URGENT AVIS DE SÉCURITÉ

1. Information sur les appareils concernés	
1.1	Type(s) d'appareil(s)* Logiciel d'imagerie, de radiologie et d'information clinique
1.2	Nom(s) commercial(ux) Enterprise Imaging XERO Viewer
1.3	Identifiant(s) unique(s) du ou des appareils (UDI-DI) 05400874000710
1.4	Utilisation clinique principale du ou des appareils* Agfa HealthCare Enterprise Imaging XERO Viewer est une application logicielle utilisée pour la visualisation de référence et diagnostique des données d'imagerie ou non de plusieurs spécialités, accompagnées de comptes-rendus et de documents.
1.5	Modèle(s)/numéro(s) de catalogue/référence(s)* 8.x
1.6	Version du logiciel 8.x
1.7	Plage de numéros de série ou de références de lot concernés Toutes les versions
1.8	Appareils associés Non applicable

Objet : La gestion incorrecte de l'espacement des pixels dans les images non carrées dans Enterprise Imaging XERO Viewer au chargement initial provoque un placement inexact des lignes de référence.

Figure 1 : Exemple de différence de placement due à une initialisation incorrecte dans XERO Viewer

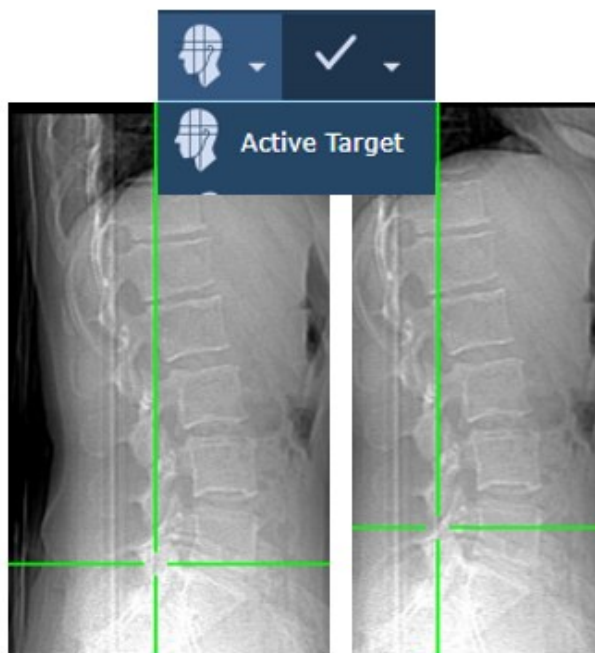
Lorsqu'une image présente un espacement en pixel non carré, la ligne de référence/de localisateur est mal placée sur l'image de reconnaissance dans XERO Viewer (décalage par rapport à la position réelle). Par exemple, lors de la visualisation d'une radiographie de localisateur CT, également appelée scanogramme ou image de reconnaissance dans le plan sagittal à côté d'une série axiale, la ligne du localisateur/de reconnaissance ou l'outil de localisation de la cible active peut afficher la position incorrecte du réticule/de la ligne sur l'image non coplanaire/de reconnaissance par rapport à l'emplacement de la coupe axiale.

Ce mauvais positionnement se produit uniquement au début, lors de la visualisation de l'anatomie dans l'image non coplanaire dans XERO Viewer. Lorsqu'un utilisateur fait défiler les autres images de reconnaissance/non coplanaires disponibles dans une série, ou remplace l'image actuelle dans la zone

AGFA HealthCare fournira les correctifs logiciels applicables aux versions affectées. Un correctif est disponible pour chacun des flux de version de XERO Viewer suivant :

- Utilisez le composant XERO Viewer Extended Tools (Xtend), s'il est activé.
- Utilisez Enterprise Imaging Desktops Viewer.
- Parcourez les autres images de reconnaissance/non coplanaires disponibles dans une série ou remplacez l'image actuelle de la zone d'affichage par une autre série afin de corriger toute ligne de reconnaissance potentiellement mal placée.
